変 更 前	変 更 後	備 考
<p>なお、廃棄物管理施設において取り扱う廃棄物は、核燃料物質で汚染されたもの等であるが、核燃料物質で汚染された廃棄物は固体廃棄物のみであり、次のとおり、廃棄物管理を行う放射性廃棄物のうちの固体廃棄物中の容器あたりのプルトニウムの重量及び核分裂性物質の重量を制限していることから、臨界に達することはない。</p> <p>A 廃棄物管理を行う放射性廃棄物の種類及び数量</p> <p>a 種 類</p> <p>a) 処理を行う放射性廃棄物</p> <p>液体廃棄物</p> <p>放出前廃液 ; J M T R の一次冷却水、実験系廃液等</p> <p>液体廃棄物 A ; J M T R の一次冷却水、実験系廃液等</p> <p>液体廃棄物 B ; 除染廃液、実験廃液等</p> <p><u>液体廃棄物 C ; 実験廃液等</u></p> <p>固体廃棄物</p> <p><math>\beta \cdot \gamma</math> 固体廃棄物</p> <p><math>\beta \cdot \gamma</math> 固体廃棄物 A ; 可燃性雑廃棄物（廃樹脂、チャコールフィルタ等）</p> <p>不燃性雑廃棄物（エアフィルタ類等）</p> <p><math>\beta \cdot \gamma</math> 固体廃棄物 B ; 可燃性雑廃棄物（セル内除染資材類、廃樹脂等）</p> <p>不燃性雑廃棄物（照射キャプセル解体片、照射試験片等）</p> <p><math>\alpha</math> 固体廃棄物</p> <p><math>\alpha</math> 固体廃棄物 A ; 可燃性雑廃棄物（チャコールフィルタ等）</p> <p>不燃性雑廃棄物（エアフィルタ類等）</p> <p><math>\alpha</math> 固体廃棄物 B ; 可燃性雑廃棄物（セル内除染資材類等）</p> <p>不燃性雑廃棄物（照射キャプセル解体片、照射試験片等）</p>	<p>なお、廃棄物管理施設において取り扱う廃棄物は、核燃料物質で汚染されたもの等であるが、核燃料物質で汚染された廃棄物は固体廃棄物のみであり、次のとおり、廃棄物管理を行う放射性廃棄物のうちの固体廃棄物中の容器あたりのプルトニウムの重量及び核分裂性物質の重量を制限していることから、臨界に達することはない。</p> <p>A 廃棄物管理を行う放射性廃棄物の種類及び数量</p> <p>a 種 類</p> <p>a) 処理を行う放射性廃棄物</p> <p>液体廃棄物</p> <p>放出前廃液 ; J M T R の一次冷却水、実験系廃液等</p> <p>液体廃棄物 A ; J M T R の一次冷却水、実験系廃液等</p> <p>液体廃棄物 B ; 除染廃液、実験廃液等</p> <p>固体廃棄

第 3.3.1 図(1) 廃液処理棟機器配置図 (1 階)

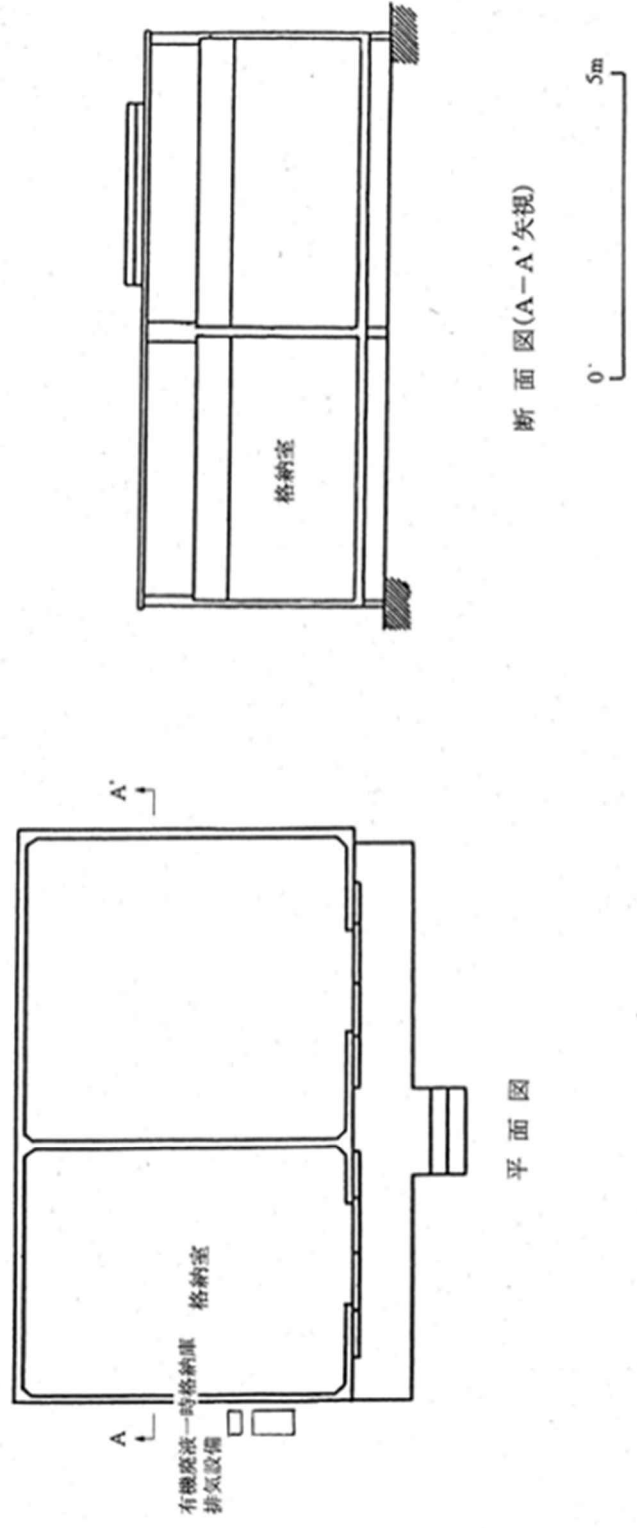
変更前	変更後	備考
	<p style="color: red; text-align: center;">*: 使用を停止する</p>	<p>化学処理装置の使用の停止に伴う変更</p>

第 8.2.1 図(1) 気体廃棄物の廃棄施設系統概要図

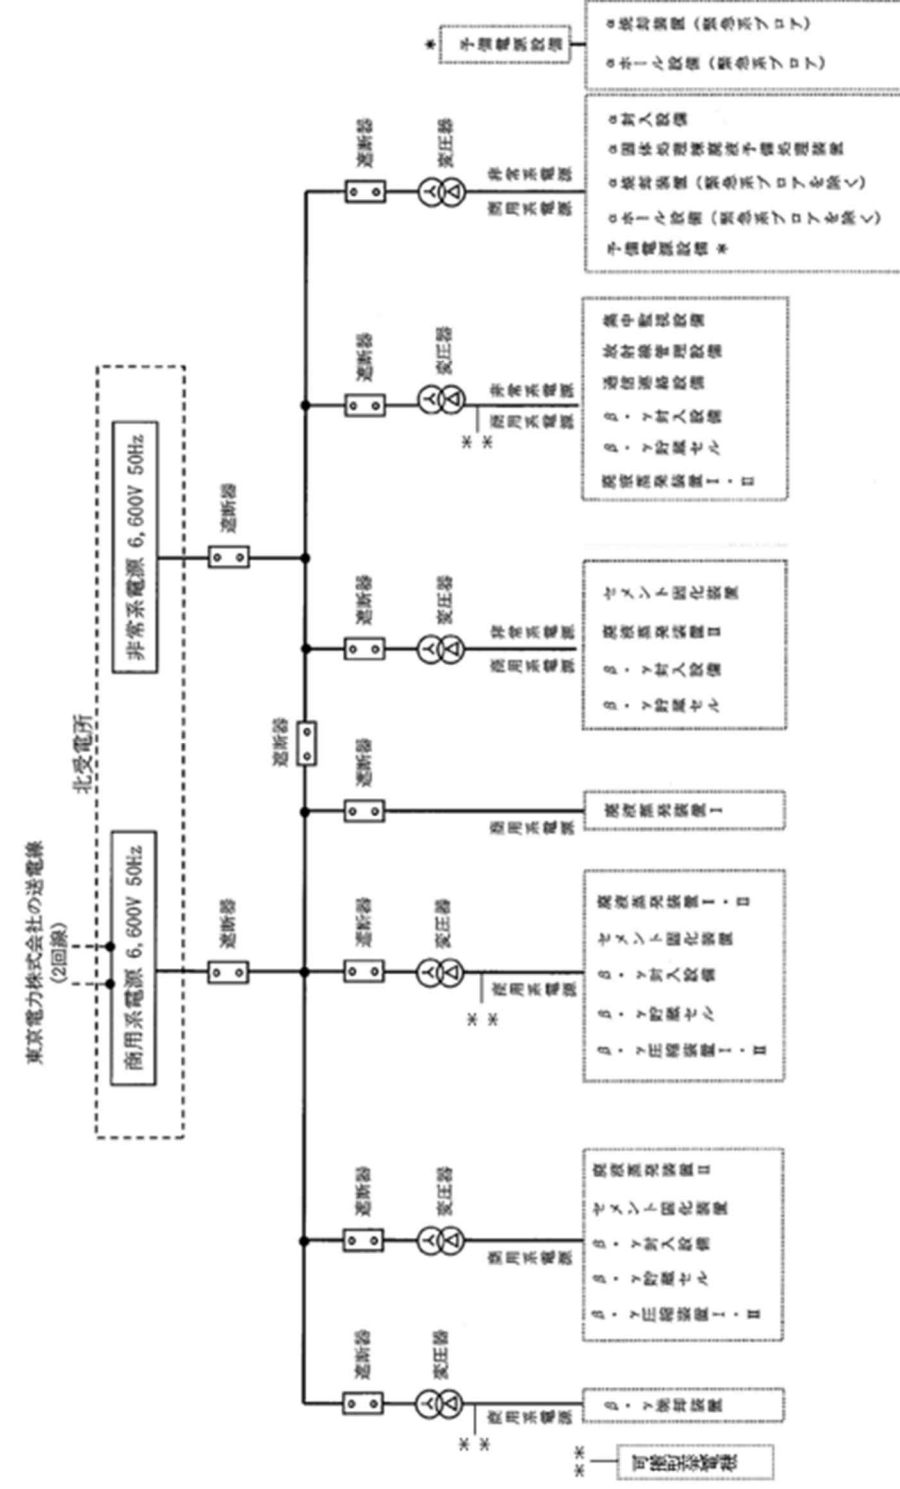
変更前	変更後	備考
<p>α 固体処理棟</p> <p>β・γ 固体処理棟 I</p> <p>β・γ 一時格納庫 I</p> <p>β・γ 固体処理棟 II</p> <p>β・γ 固体処理棟 III</p> <p>β・γ 固体処理棟 IV</p> <p>上記以外の施設〔有機廃液一時格納庫、α 固体貯蔵施設、管理棟機械〕</p> <p>(注) ▽：高性能フィルタ ○：排風機 ---：装置等からの排気を示す。</p>	<p>α 固体処理棟</p> <p>β・γ 固体処理棟 I</p> <p>β・γ 一時格納庫 I</p> <p>β・γ 固体処理棟 II</p> <p>β・γ 固体処理棟 III</p> <p>β・γ 固体処理棟 IV</p> <p>上記以外の施設〔廃液貯留施設 I、α 固体貯蔵施設、管理棟機械〕</p> <p>(注) ▽：高性能フィルタ ○：排風機 ---：装置等からの排気を示す。</p>	<p>第 8.2.1 図(1) 気体廃棄物の廃棄施設系統概要図</p> <p>有機廃液一時格納庫の削除</p> <p>化学処理装置の使用の停止に伴う削除</p>
